**REGIONE TOSCANA**  
Giunta Regionale

Settore Valutazione Impatto Ambientale

**OGGETTO:** [ID: 10743] Art. 19 del Dlgs. 152/2006 – Espressione di Regione Toscana nell'ambito del procedimento di Verifica di assoggettabilità a VIA di competenza statale relativo al Progetto definitivo “*Realizzazione della Variante alla S.S. 65 della Futa da parte di soggetto privato ai sensi dell'art. 20 D.Lgs 50/2016. Valorizzazione della Villa Medicea di CAFAGGIOLO*”.  
Proponente: ANAS Spa. **Proposta di richiesta di integrazioni e chiarimenti.**

Ai fini dell'espressione del parere regionale di cui in oggetto - visto l'art. 19, comma 6, del D.Lgs 152/2006 - si rileva la necessità che il proponente fornisca le integrazioni ed i chiarimenti sotto specificati. Si propone pertanto al MASE, in qualità di Autorità competente, di formulare al proponente la relativa richiesta.

**CARTA DELLE POSSIBILI INTERFERENZE CON INFRASTRUTTURE A RETE DEL S.I.I.**

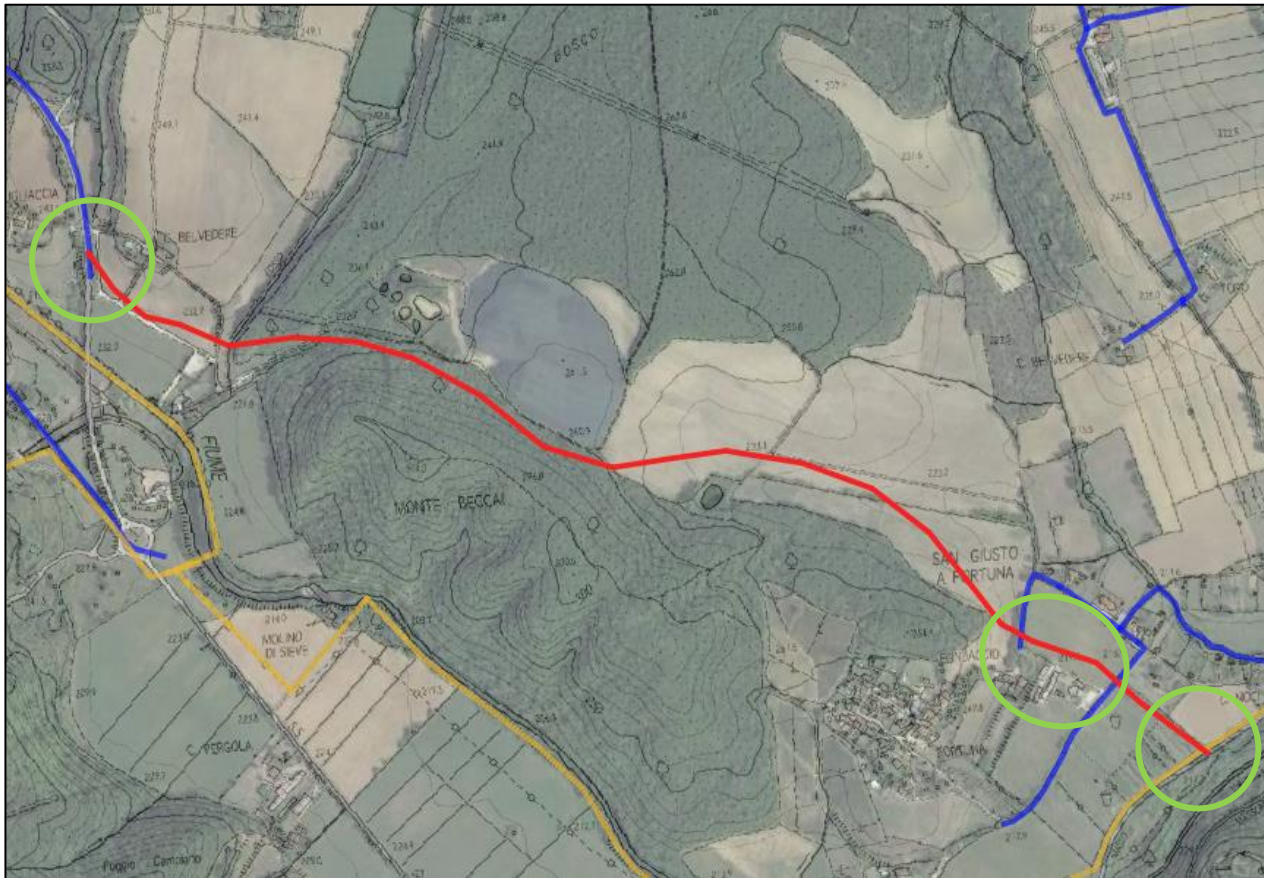
1.2 Si chiede al proponente di fornire sin da ora le proprie considerazioni in merito alle interferenze con i sottoservizi del servizio idrico integrato (SII) segnalate da Autorità Idrica Toscana nel contributo del 02/05/2024 che si allega alla presente.

Con riferimento alla richiesta di contributi sul procedimento in oggetto, inviata dalla Regione Toscana - Direzione Tutela dell'Ambiente ed Energia - Settore Valutazione Impatto Ambientale con prot. n. 205737/2024 (in atti prot. AIT n. 4994/2024), tenuto conto delle competenze dell'Autorità Idrica Toscana e preso atto delle caratteristiche del progetto in esame descritte nella "Relazione generale" e nello "Studio preliminare ambientale", dell'ubicazione degli interventi di progetto come rappresentati nella "Planimetria generale" e delle fasi di cantiere descritte nella "Relazione sulla gestione delle materie", elaborati prodotti a corredo dell'istanza in oggetto, in relazione a quanto indicato nel "Database Infrastrutture del S.I.I. GeoNetSic" (v. Allegato\_1) si riportano le seguenti valutazioni:
